Responsable del Departament d'Informació de Projectes i Recepcions  
Gerència de Mobilitat, Infraestructures i Serveis Urbans

En relació amb la revisió del “**PROJECTE PER A LA DESVIACIÓ DE SERVEIS AL CARRER DE TARENT AFECTATS PER LES OBRES DE REHABILITACIÓ ENERGÈTICA DE L'EDIFICI SITUAT AL CARRER DE BENEVENT N° 6 DE BARCELONA**” corresponent al codi del Natura **ACT25-00034**, redactat per Estudi Cuyas 38, S.L. al febrer del 2025, amb un termini d'execució de 13 setmanes, amb un PEC de 194.766,73€, Iva inclòs, el promotor del qual és INSTITUT MUNICIPAL D'URBANISME (IMU), hem d'informar del següent:

#### **Afectacions:**

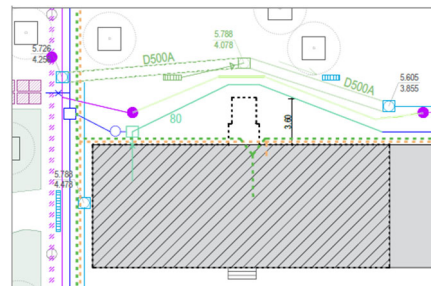
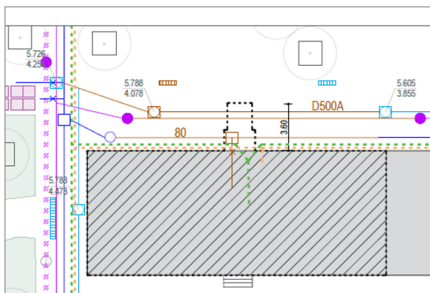
- S'afecta: sanejament, enllumenat i canonada d'aigua (Agbar).

- *Cal aportar detall les tapes de les arquetes. Aportar com s'identifiquen aquestes tapes en cas d'ubicar-ne de noves.*
